## Neue Schraube - Spannrolle 531 0274 30

**531 0274 30**

**INA 0014**

**Bild 3:** LuK-AS-Schraube

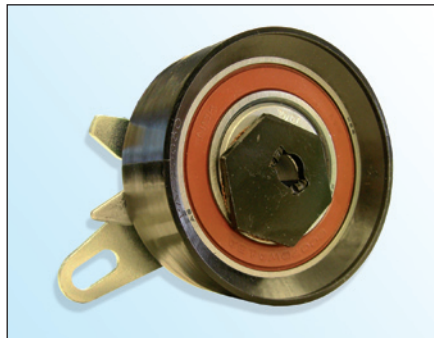
Im Rahmen der ständigen Weiterentwicklung unserer Produkte und der Qualitätssicherung liefert LuK-AS mit der Spannrolle **531 0274 30** eine neue Schraube (**Bild 3**).

- flacher Schraubenkopf mit Torx
- Schraubenkopf  $\varnothing$  18,5 mm
- Festigkeitsklasse 10.9
- Schraubensicherungsmittel am Gewinde
- erhöhte Selbsthemmung

LuK-AS empfiehlt die originale Schraube (**Bild 2**) gegen die mitgelieferte Schraube zu ersetzen.

**Anziehdrehmoment:** 20 ± 1,5 Nm
